## Überplanung An den Wurthen an reale Verkehrsnutzung anpassen

<i>Einbringer/in</i> Fraktion BÜNDNIS 90/DIE GRÜNEN	<i>Datum</i> 08.11.2021
--	----------------------------

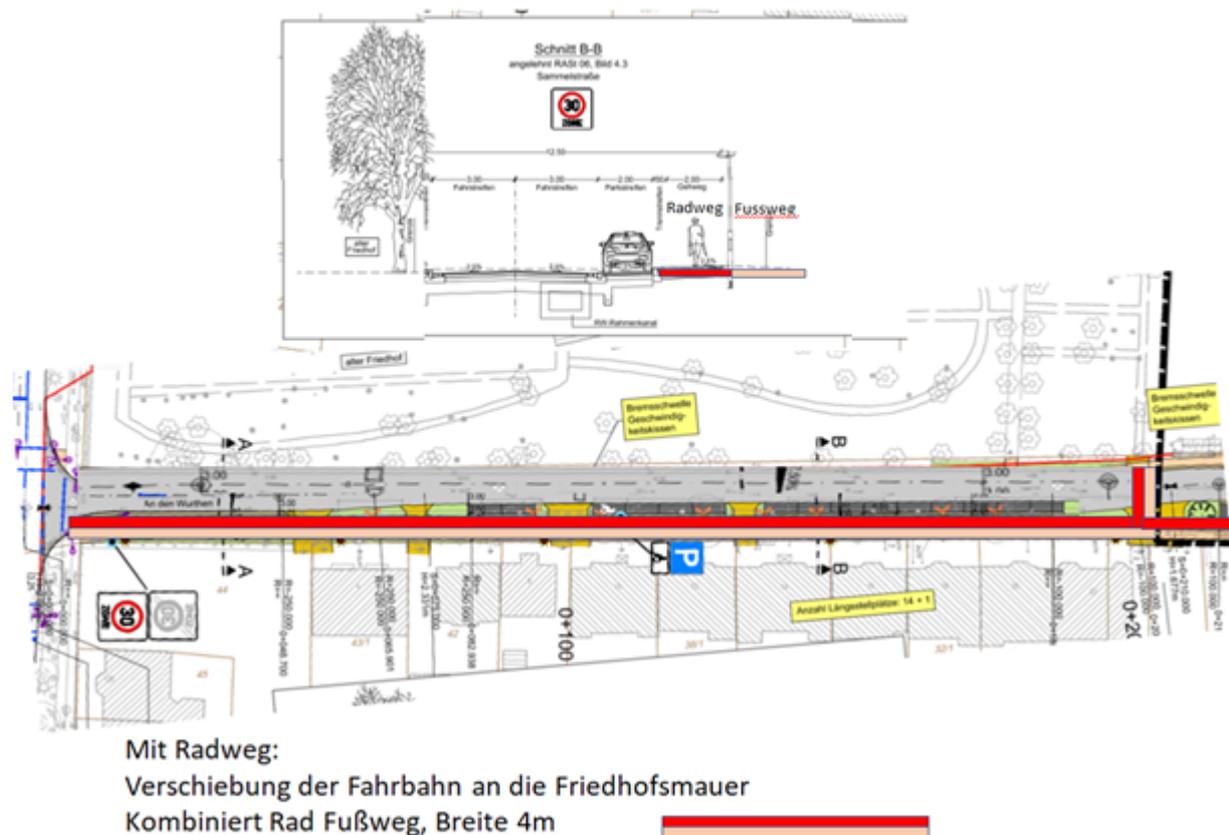
- (1) Der Oberbürgermeister wird beauftragt, bei der Planung der Sanierungsmaßnahme „An den Wurthen“ zu prüfen, ob eine Anpassung der Planung möglich ist, die eine getrennte Führung des PKW- und Radverkehrs zulässt (Vgl. Skizze Sachdarstellung).

Zu (1): Bis zur Einmündung des im Bebauungsplan 55 entstehenden Wohngebietes soll nach Möglichkeit eine von der Fahrbahn getrennte Verkehrsfläche geprüft werden. Dort könnten Radfahrende ohne Verpflichtung sicher an das Radwegenetz beginnend in der Wolgaster Straße angebunden werden. Voraussetzung wäre hierfür das Zusatzschild 1022-10 "Radfahrer frei". Entsprechend unserer Skizze würde hierfür der Gehweg entlang der Friedhofsmauer entfallen.
